**Европейская экономическая комиссия****Комитет по внутреннему транспорту****Всемирный форум для согласования правил  
в области транспортных средств****Рабочая группа по общим предписаниям,  
касающимся безопасности****Сто двадцать седьмая сессия**

**Правила № 118 ООН (огнестойкость материалов  
внутренних элементов оборудования)****Предложение по дополнению 2 к поправкам серии 04  
к Правилам № 118 ООН (огнестойкость материалов  
внутренних элементов оборудования)****Представлено экспертом от Европейской ассоциации поставщиков  
автомобильных деталей\***

«Пример 2

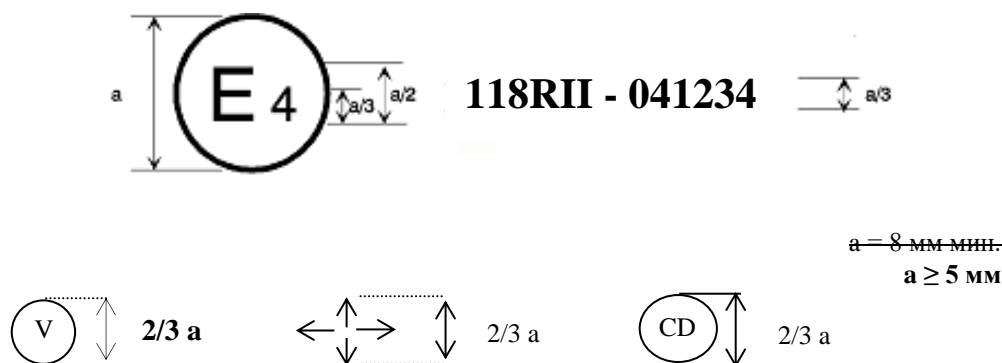
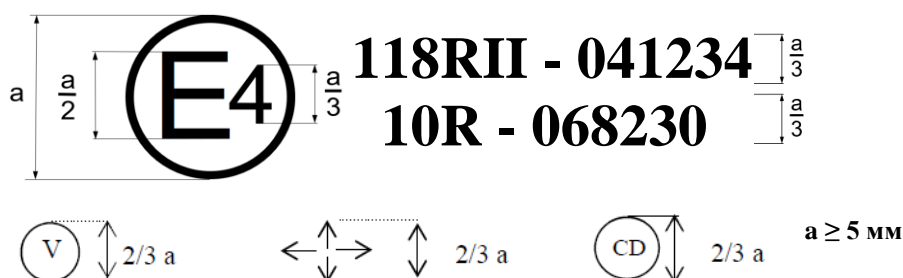
Пример 2 изменить следующим образом:

4. В предложении также уточняются размеры (отсутствующие) условного обозначения — за счет добавления **2/3a** справа от него — в нынешнем примере 2.
